再臨界の可能性について

要旨

- 再臨界の可能性についての審査が不十分と考えられる。
- 玄海原発の事故対策は再臨界を引き起こす恐れがある。
- 再臨界で水蒸気爆発が発生する可能性があるか未検証。

図 2.1.9 原子炉下部キャビティ室内面の状況

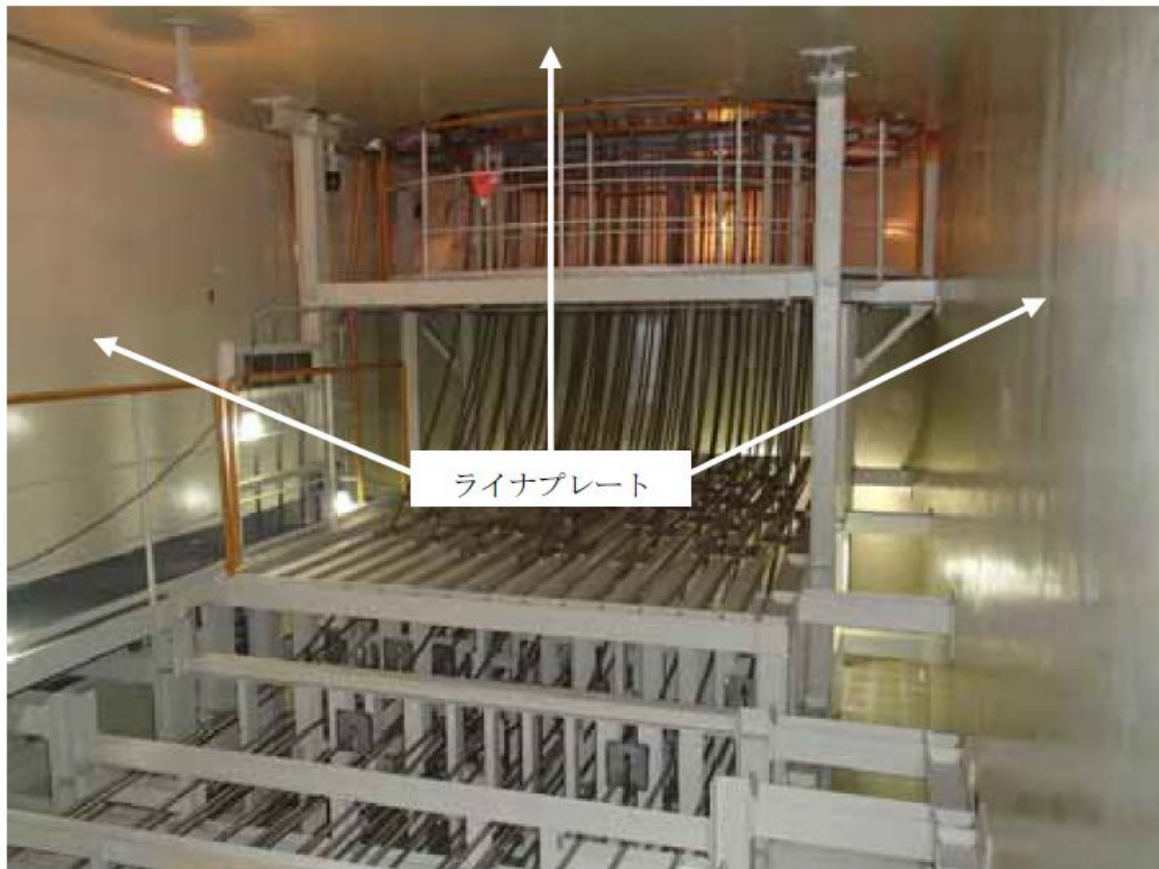
実際、玄海原発の原子炉には多くの貫通部があり、多くのケーブルが垂れ下がっていてもいる（注14）。そのため、複数箇所からメルトスルーしたり、原子炉に固化した核燃料などが垂れ下がるかもしれない。それが、溶け落ちた核燃料などが水に入って生じる、圧力スパイクなどの影響で落下する恐れがある。

前記した「玄海原子力発電所 3 号炉及び 4 号炉 重大事故等対策の有効性評価に係る補足説明資料」の「添 3.5.3-8 (130 頁)」に以下の図（写真）がある。同じく「添 3.5.3-33 (155 頁)」の説明によると、キ

キャビティ室天井奥の空間から（原子炉下部の貫通部より）出ているケーブルは「炉内核計装コンポジット」、ケーブル周囲の構造物は「コンポジットサポート」、キャビティ床から原子炉まで高さ 5m とある。

福島原発のロボットによる内部調査で原子炉底から溶け落ちた核燃料などが、原子炉下側にある構造物を部分的に溶かしていたり、それらの上に堆積していたりする映像が公表された。玄海原発の場合も原子炉下側に多様な構造物が存在するため、溶け落ちた核燃料などは多様な分布になるのではないかと？
